# 国家强制性产品认证 试验报告

产品名称: 隔离开关

型 号: TeW5FGDC-2500HU

<p>主检: 孟佳炜 签名:  日期: 2024-06-22</p>	
<p>审核: 陆林林 签名:  日期: 2024-06-22</p>	
<p>签发: 黄 芳 签名:  日期: 2024-06-22</p>	
<p>备注: 该申请为变更申请, 具体变更项目和原 CCC 认证情况详见附页 2:</p>

接线图 1 4P 外形 C型接线方式

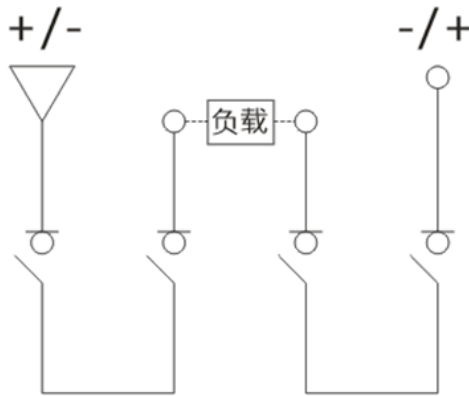
序号	变更项目	变更前	变更后
1	委托人、生产者名称变更	上海天毅行智能电气有限公司	浙江天正智能电器有限公司
2	委托人、生产者地址变更	中国(上海)自由贸易试验区康桥东路388号8幢220室	浙江省嘉兴市秀洲区中山西路2777号
3	接线方式增加	4P外形 详见报告 02402-23119Y20073-S “附页”	4P外形、2P外形 详见报告 02402-24119Y22136-S “附页1”
4	总装配图增加	2TZD.590.6019.1~2	2TZD.590.6019.1~2 (4P外形); 2TZD.259.6283.1~2 (2P外形)
5	2P外形 I <sub>cn</sub> 参数增加	/	70kA/1s; 120kA/0.2s
6	2P外形 I <sub>cm</sub> 参数增加	/	120kA
7	灭弧装置的灭弧方法、材料和结构是否相同变更	是	否, 2P外形与4P外形不同
8	防护等级变更	IP00	IP20(正面)
原 CCC 认证情况:			
原 CCC 证书编号		2024010302638460	
原报告检测机构	浙江方圆检测集团股份有限公司 国家电器安全质量检验检测中心(浙江) (浙江方圆电气设备检测有限公司)	报告编号	02402-23119Y20073-S
备注: 本变更试验报告与原试验报告合并使用方为有效。
